Meie 03.07.2026 nr 7.1-1/26/11195-2

### **Kiili vald Kiili alevik Pindle tee ristumiskoha ehitamise nõuded**

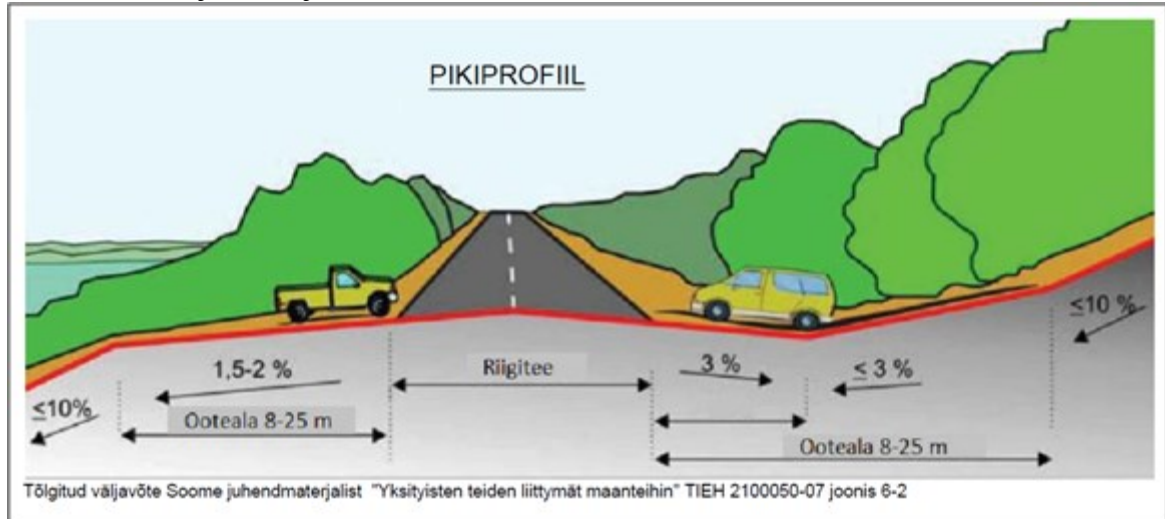
Olete taotlenud nõuded ristumiskoha rekonstrueerimiseks ja ühendamiseks riigiteega 11157 Sausti-Kiili tee (edaspidi *riigitee*) km 4,21. Ristumiskoht hakkab teenindama elamuala vastavalt Kiili vald, Kiili alev Suur-Pindle (katastritunnus 30501:001:0432) ja Väike-Pindle (katastritunnus 30501:001:0433) kehtestatud detailplaneeringule.

**Taotluse juurde esitatud eskiis on koostatud 2021.a. koostatud geodeetilisele mõõdistusele, mida palume aktualiseerida.**
